RESOLUCIÓN No. 25-148 de 09 de Diciembre de 2025

Por medio de la cual se resuelve un recurso de reposición contra la Resolución No. 25-129 del 27 de octubre de 2025

Imagen No. 1 Detalle Sección B-B, plano 7/115, modificación licencia Vigente. Fuente: propietario del predio

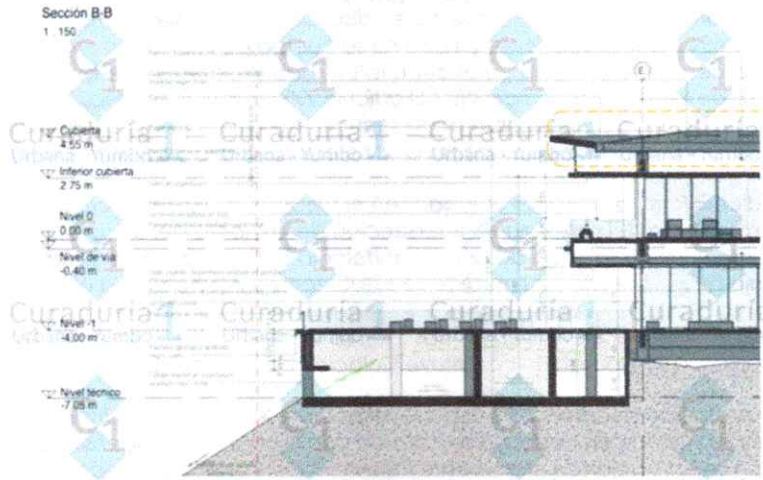
Para efectos de las normas contenidas en el presente Plan Básico de Ordenamiento Territorial, sobre alturas y volumetrías, se acogerá como altura de piso un mínimo de 2,50 y un máximo de 3,20 metros lineales, entre dos pisos finos y consecutivos". Es importante aclarar que el nivel 1 (nivel 0.0), no cuenta con piso fino y consecutivo, cuenta con un cielo falso el cual involucra de manera inmediata el manejo de la cubierta; por lo tanto, y conforme con lo dispuesto en el último comunicado del municipio de Yumbo (20251000387751), la altura de los 3,20 metros lineales, no aplica en este caso específico. (ver imagen adjunta).

Imagen No. 2 Detalle alturas, modificación licencia vigente. Fuente:elaboración propia.

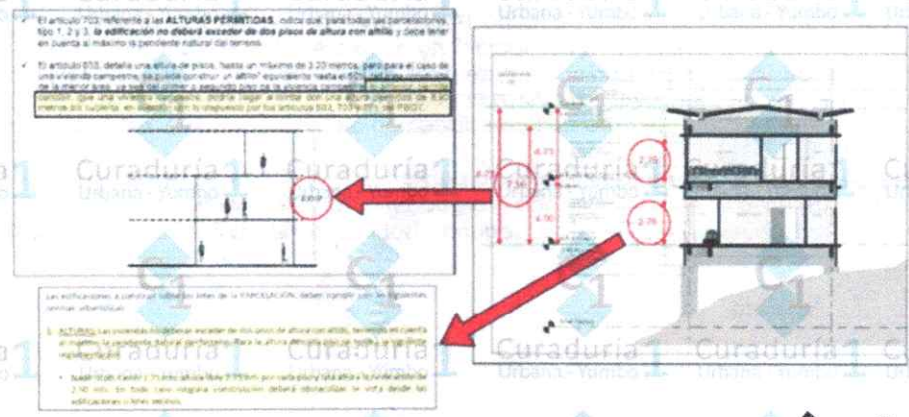
En cuanto a la altura total de la edificación, queda claro, que para una vivienda campestre se puede llegar a tener una altura total de 8,90 metros, sin cubierta. En este caso, el proyecto presentado cumple con este aspecto, al manejar una altura total de 8,55 mts (sin cubierta). Esta situación, se presenta bajo las consideraciones dispuestas y otorgadas para una modificación de licencia vigente y respetando en todo caso, lo dispuesto por el Manual de construcción de la Parcelación, que señala en el numeral 3.4.8, numeral 1: "Nadir: 0,00, cenit :2,75 mts por cada piso y una altura libre de altillo de 2,50 mts (...)", con una altura libre de piso a techo de 2,75 metros.

Imagen No. 3 Detalle Sección, detalle medidas pisos totales edificación, licencia inicial. Fuente: propietario del predio.

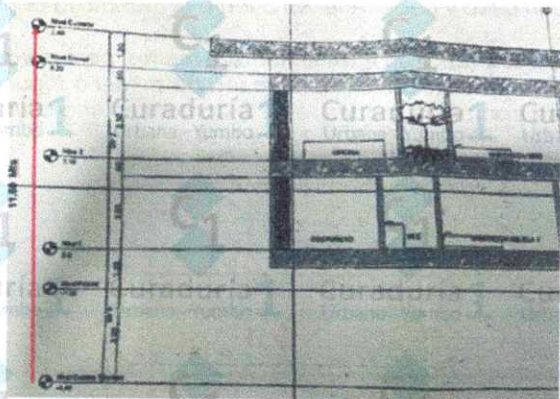
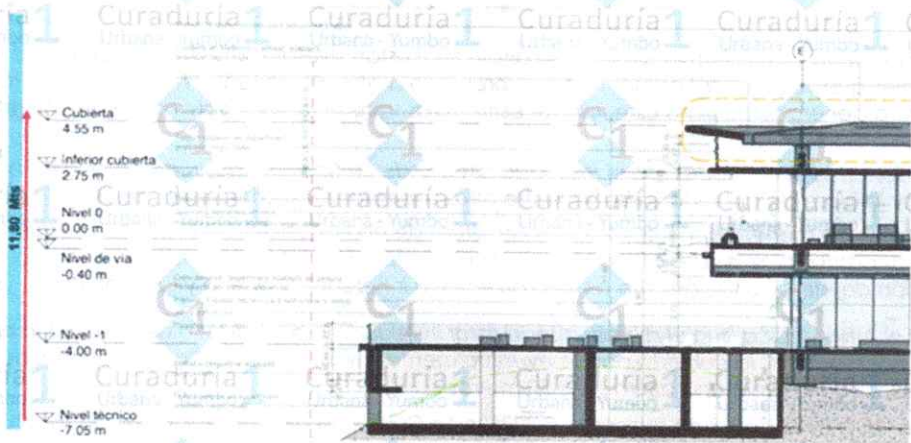
Asi mismo, se informa que el actual proyecto presentado, cuenta con la misma medida total otorgada por la licencia inicial desde el nivel técnico de la construcción (nivel -7,05), con 11,80 metros totales de la construcción, tal como se observa en las imágenes adjuntas, las cuales se pueden cotejar de su parte en cualquier momento en el archivo físico del expediente:

Imagen No. 5 Detalle Sección A-A con perfil vía. Fuente: propietario del predio.

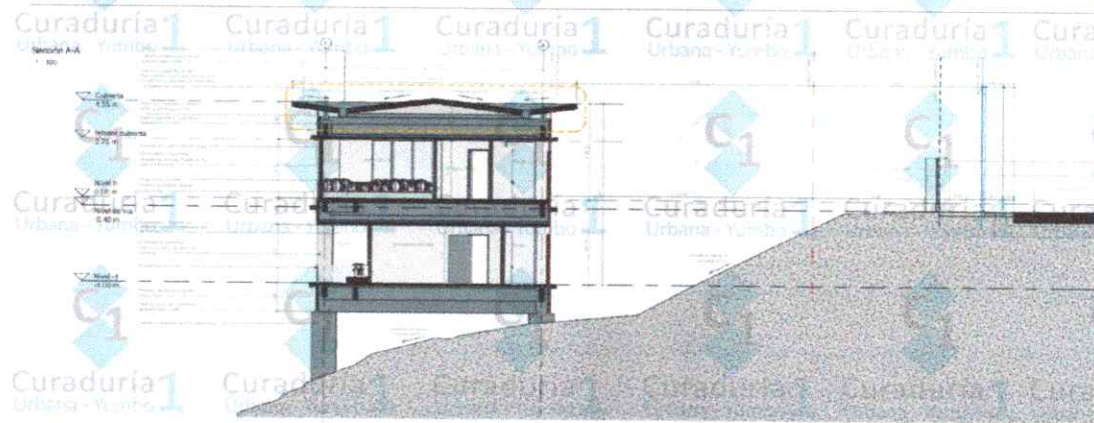
(...) En este sentido, a pesar de haber informado a su Curaduría previamente que este proyecto no respetó en obra la altura de piso aprobada por nivel (3.10mts) en la Licencia Urbanística otorgada mediante Resolución No. 104.18.056-2-070-22, al haber construido 4Mts de altura en el primer nivel y 4.35 Mts en el segundo (sobrepasando la normativa del PBOT) (...).

Al respecto, esta Curaduría reitera nuevamente lo señalado en oficio del pasado 23 de octubre de 2025, en el sentido de afirmar que el nivel 1 (+0,0) no cuenta con un piso fino y consecutivo y el artículo 633 del PBOT, así como el artículo 771, no especifica como piso fino a la cubierta, por lo que la afirmación de que este piso debe tener una altura máxima de 3,20 metros no aplica; aspecto que además se sustenta en la respuesta emitida por el municipio de Yumbo mediante radicado No.20251000387751 del 12 de agosto de 2025 específicamente en el párrafo donde se menciona: 2. La construcción de una cubierta y la determinación de su altura final están sujetas a una multiplicidad de factores técnicos, arquitectónicos y funcionales que varían drásticamente de un proyecto a otro. **Por lo tanto no es posible, técnicamente establecer un límite de altura generalizado para este tipo de estructuras que se aplique de manera uniforme a todas las viviendas campesinas**" (negrilla fuera de texto) y que además se puede apreciar en la siguiente imagen de la sección A-A del proyecto aprobado.

Así mismo, se procede aclarar, la altura total del proyecto sin cubierta, ya que en la pasada comunicación de fecha 23 de octubre de 2025 emitida por esta Curaduría, se mencionó que el proyecto tenía una altura total de 8,55 mts (sin cubierta); sin embargo, se hace la precisión al respecto, en el sentido de aclarar que el proyecto cuenta con una altura sin cubierta de 6,75 metros, aspecto que es verificable en los planos físicos del proyecto aprobado y que reposan en el archivo de esta Curaduría y que concuerdan con la imagen adjunta a la comunicación pasada y se aprecia en la siguiente imagen:

- Altura dos pisos (zona habitable) sin cubierta: 6,75 metros
- Altura total de la edificación (incluida zona técnica): 11,80 metros (manteniendo altura total licencia inicial otorgada por el Municipio)
- Disminución de la huella de construcción de la edificación del nivel 1(+0,0) de la edificación, otorgada en la licencia inicial emitida por el Municipio de Yumbo.
